Protokol o změně díla

změnový list číslo 119

Stavba: Centrum komplexní psychiatrické péče Brno			
Objekt: Stávající Pavilon G část A			
Objednatel: Fakultní nemocnice Brno, Jihlavská 20, 625 00 Brno			
Zhotovitel: Sdružení pro Centrum komplexní psychiatrické péče Brno			
Projektant: Sdružení Psychiatrie Brno 2016 se sídlem Mlýnská 326/13, 602 00 Brno, v 10/2017, pod zakázkovým číslem 1195			
Změna: Změna dispozice přiček objekt A vyvolaná uživatelem a úprava statiky po odkrytí stávajících kcí u schodiště			
P O P I S	Změnu vyvolal: FN Brno a zjištěný stav odkrytých stávajících kcí		
	Popis změny: Změny stavební části objektu A dle požadavku objednatele a změna vyvolána úpravou statiky v pozici nově navržených ocelových průvlaků v místě bývalého schodiště mezi osou 13 – 15.		
Způsob projekčního zpracování: D.1.01.1-302_01_Púdorys_1.NP-A, D.1.01.1-303_01_Púdorys_2.NP-A, D.1.01.1-304_01_Púdorys_3.NP-A, D.1.01.1-305a_Púdorys_4.NP-A, D.1.01.1-306b_Púdorys_5.NP-A

**Příloha č. 1 pro ZL 119 - Změna dispozice příček objekt A + rozšiřující profily oken**

POHLED SEVER A

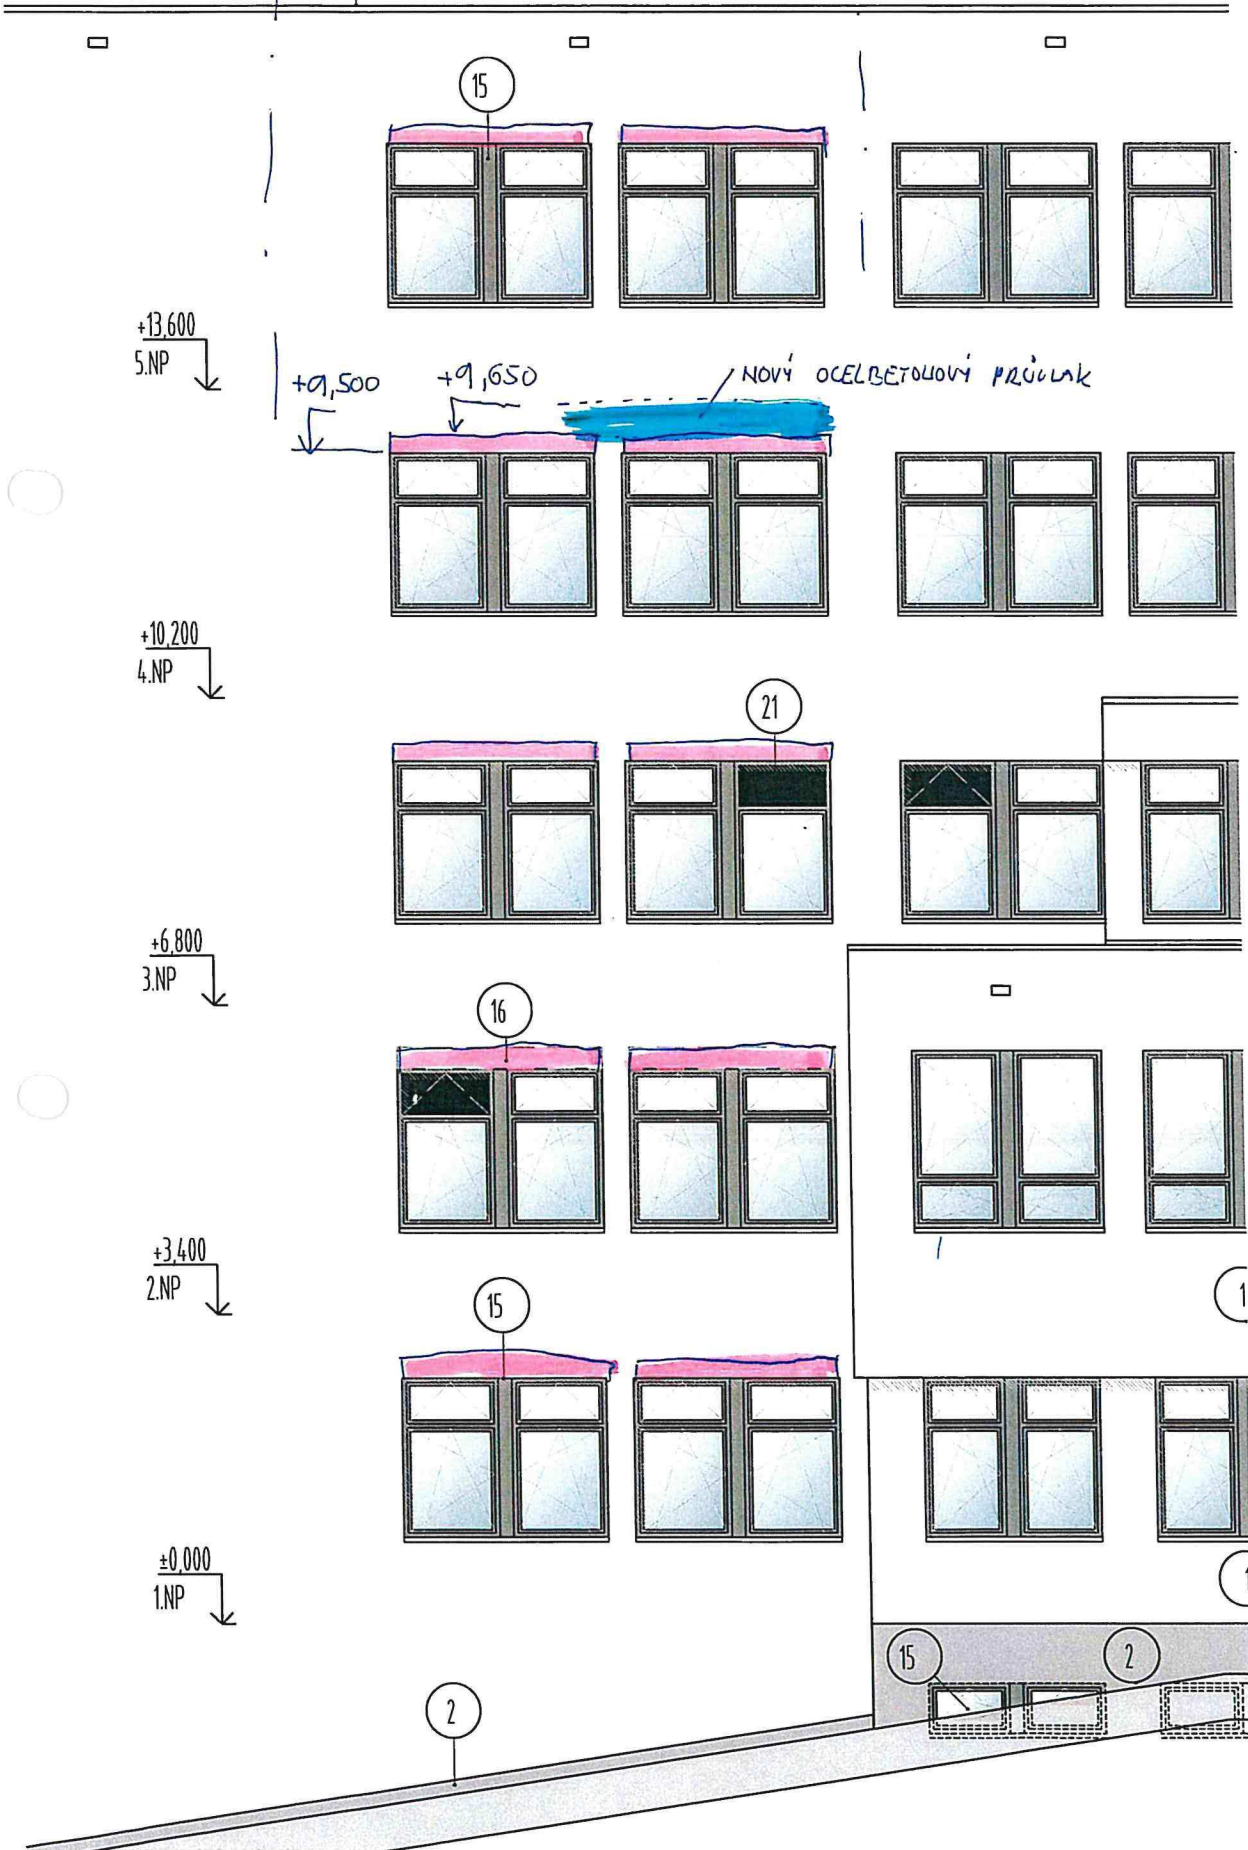
ROZŠIŘOVACÍ PROFIL OKNA

NOVÝ OCELBETONOVÝ PRŮVLAK

# DETAIL ROZŠIROVACÍHO PROFILU OBJEKT A

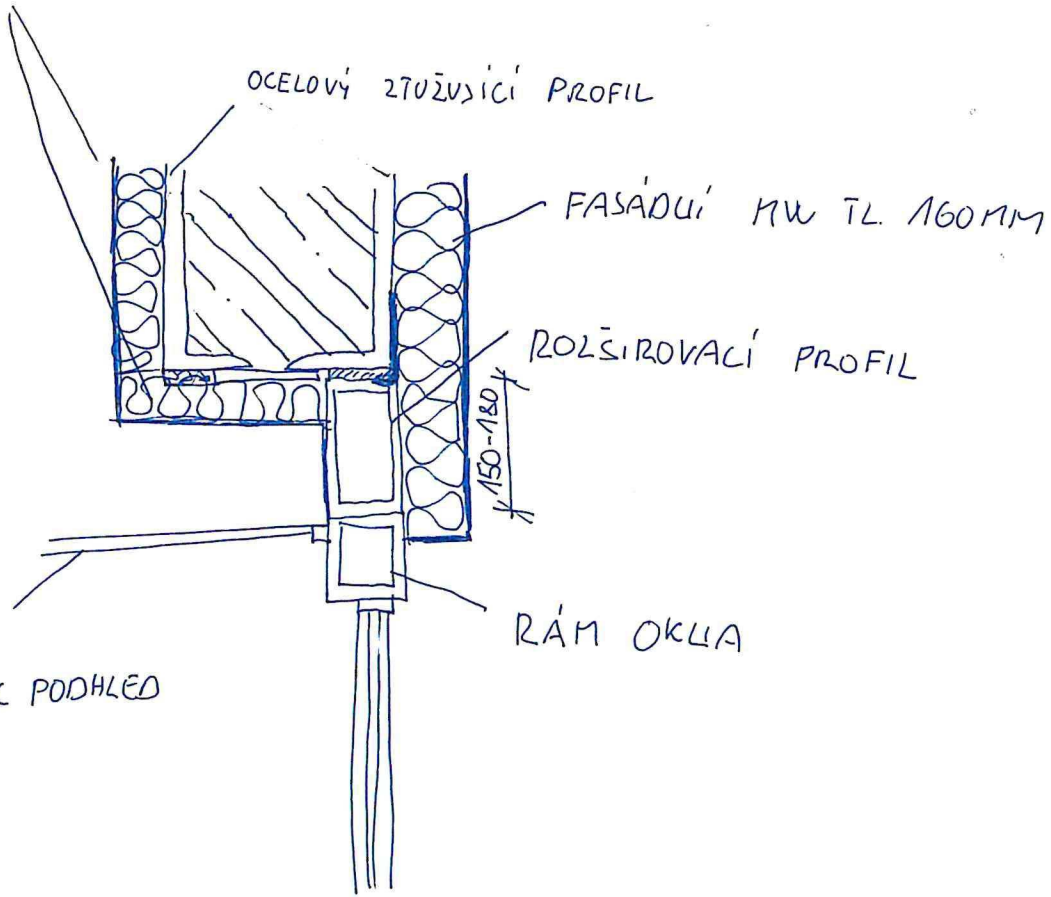
PROTIPOŽÁRZUÍ MW TL. 20MM
